Keuringsverslag van een elektrische laagspanning- en zeer lage spanningsinstallatie

NIET CONFORM

Datum keuring: 30/12/2024

Straatnaam Onze-Lieve-Vrouwstraat
Huisnummer 157
Busnummer
Postcode 3570
Gemeente Alken
Land België

Afbeelding schakel- en verdeelbord:

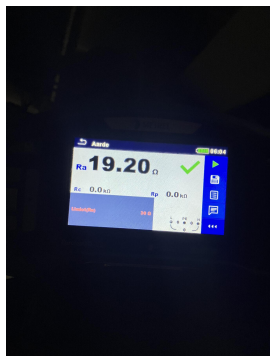
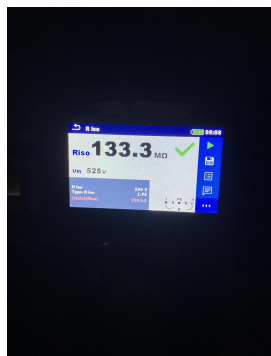
OPMERKINGEN - INBREUKEN - NOTA'S	
I1.01 Eéndraadschema van de installatie is te voorzien en/of te vervolledigen. (Boek 1 Afdeling 2.12 - 2.13 en 3.1.2 en 9.1.2)	Niet aanwezig
I1.02 Situatieschema van de installatie is te voorzien en/of te vervolledigen. (Boek 1 Afdeling 2.12 - 2.13 en 3.1.2 en 9.1.2)	Niet aanwezig
I2.03 Eén of meerdere differentieelstroombeschermingsinrichtingen werken niet met testknop en/of stroominjectie. (Boek 1 Onderafdeling 6.5.7.2)	Diff 300mA 40A werkt niet met stroominjectie
I4.01 Hoofdequipotentiaal verbindingen dienen verwezenlijkt te worden, ontbreken, zijn niet geel-groen, onvolledig, <6mm ² . (Boek 1 Onderafdeling 5.4.4.1. en 5.1.6.2)	
I4.04 De beschermingsgeleiders zijn niet verdeeld over de ganse installatie. (Boek 1 Onderafdeling 5.3.5.3.G. en 5.4.3.1.)	
I4.05 De aansluitingen van de hoofd-equipotentiaalverbindingen (water, gas, vertrek en terugvoerleiding van verwarming) dienen vervolledigd te worden. (Boek 1 Onderafdeling 5.4.4.1.)

I5.02 De aanduiding van de stroomkringen en/of apparatuur, aansluitklemmen, enz dient aangebracht of vervolledigd te worden. (Boek 1 Onderafdeling 3.1.3.1. en 3.1.3.3.A. en 5.1.6.1)	
I5.10 Niet gebruikte invoeringen van het verdeelbord zijn niet correct of onvoldoende afgedicht. (Boek 1 Afdeling 5.1.4. en 4.2.2.3.)	
I5.13 De nominale spanning dient duidelijk vermeld te worden op een oordeelkundig gekozen plaats. (Boek 1 Onderafdeling 3.1.3.3.)

I6.04 Een afzonderlijke differentieelstroombeschermingsinrichting met een gevoeligheid van 30mA is te plaatsen voor installaties van badkamer, wasmachine, vaatwas, droogkast en/of gelijkaardige toestellen. Deze dient ondergeschikt te zijn aan de hoofddifferentieelstroombeschermingsinrichting (Boek 1 Onderafdeling 7.1.4.1. en 4.2.4.3.)

I6.09 (Installaties voor 1/10/1981) Er is geen bescherming door een differentieelstroombeschermingsinrichting met een gevoeligheid van max 30mA voorzien voor contactdozen zonder aardpen. (boek 1 afdeling 8.2.1 punt 6)

I7.02 De smeltzekeringhouders of houders van kleine vermogensschakelaars met pennen met een sectie kleiner dan 10mm² dienen voorzien te worden van kalibreerelementen. (Boek 1 Onderafdeling 5.3.5.5.A.)

I7.08 De aanduiding van de nominale stroomsterkte van smeltzekeringen en/of vermogensschakelaars is niet zichtbaar of is uitgewist. (Boek 1 Onderafdeling 1.4.2.1.)

I8.06 Wanneer een geleider met blauwe isolatie aanwezig is, moet die voor nulgeleider gereserveerd worden indien deze aanwezig is in de betrokken stroomkring. (Boek 1 Onderafdeling 5.1.6.2.)

I8.07 Leidingen zijn te bevestigen met aangepaste bevestigingsmiddelen. (Boek 1 Onderafdeling 5.2.2. en 5.2.9.)

I8.08 De geleiders van het type VOB moeten in daarvoor bestemde buizen, kabelgoten geïnstalleerd worden. (Boek 1 Onderafdeling 5.2.9.3. en 5.2.9.6.)

I8.13 Kabels van het type VTLmb, LMVVR, COAX, VVT zijn verboden en dienen vervangen te worden door een type conform Boek 1 Onderafdeling 5.2.1.2.

I8.17 De niet-gebruikte leidingen verwijderen of aan de uiteinden te isoleren. (Boek 1 Onderafdeling 4.2.3.3.b)

I9.02 Schakelaar, contactdoos of aftakdoos herschikken en opnieuw bevestigen. (Boek 1 Onderafdeling 1.4.1.3.)
